<b>CITROËN</b> SERVICES A LA CLIENTELE Département Technique Après-Vente	<b>INFORMATION REPARATION</b>			N° 82-14 GX
DIFFUSION : <b>TOUS PAYS</b>	CONCERNE : LA CARROSSERIE Glaces de portes latérales			Le 13 Juillet 1982
APPLICATION : <b>TOUS PAYS</b>	ATELIER	MAGASIN	<del>STATION SERVICE</del>	<b>GSA Tous Types</b>

INCIDENT : Décollement des pattes-supports de galet.

1°) Pour une glace de porte avant :

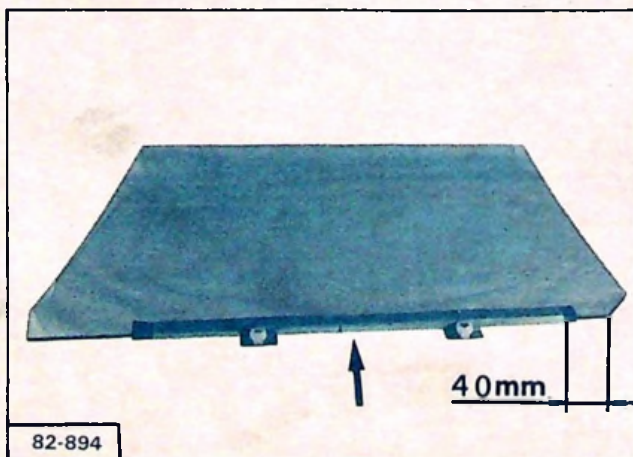
- Présenter le caoutchouc sur la glace.
- Monter le chaussement en respectant la cote de 30 mm, par rapport à la partie arrière de la glace.

- Diminuer l'entraxe des galets en sciant, dans la partie centrale du chaussement, un morceau de 40 mm de long ( → ).
- Présenter le caoutchouc sur la glace.
- Juxtaposer les deux demi-chaussements et les monter sur la glace, en respectant la cote de 40 mm, par rapport à la partie arrière de la glace.

**ATTENTION** : Le non respect des cotes de montage indiquées ci-dessus entraîne l'échappement des galets hors des glissières du mécanisme de lève-glace lors des manœuvres de la glace.
